Armadillo-500 シリーズ リビジョン情報

CPU モジュール A5001/A5027/A5067
ベースボード A5501/A5527/A5567
FX ボード A5427/A5467
インターフェースボード A542701/A546701

Version 1.2.0
2011/03/26

Armadillo-500 シリーズリビジョン情報

図 4.1 無線 LAN モジュール取り付けネジ穴位置

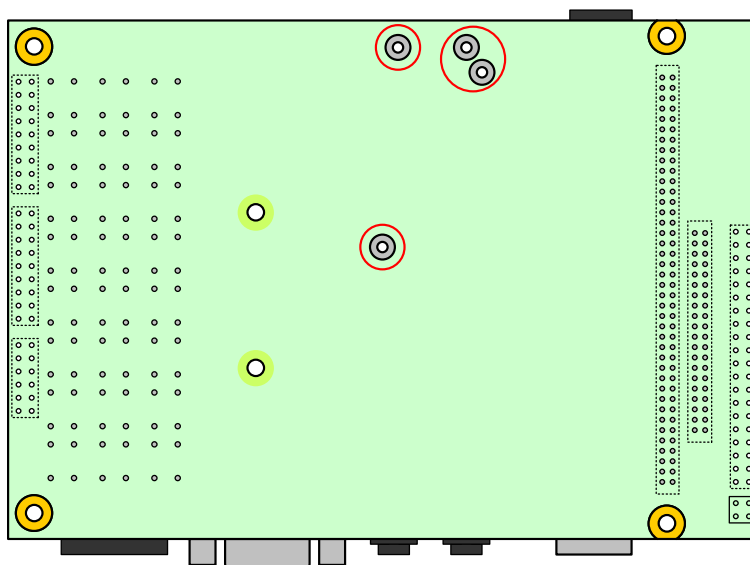
インターフェイスボードに、Armadillo-WLAN 評価セット(型番：OP-WL11D-01)^[2]に同梱されている、Armadillo-WLAN モジュールおよび外付けアンテナセットを固定するためのネジ穴径を変更します。

取り付けに使用するネジ径および、取り付けネジ穴径が共に $\phi 2.0\text{mm}$ であり、取り付けが困難であるためネジ穴径を変更します。変更するネジ穴の位置を、「図 4.1. 無線 LAN モジュール取り付けネジ穴位置」に示します。

従来 $\phi 2.0\text{mm}$ であった取り付けネジ穴径を、 $\phi 2.2\text{mm}$ に変更します。

- ・ インターフェイスボード Rev. E 以降
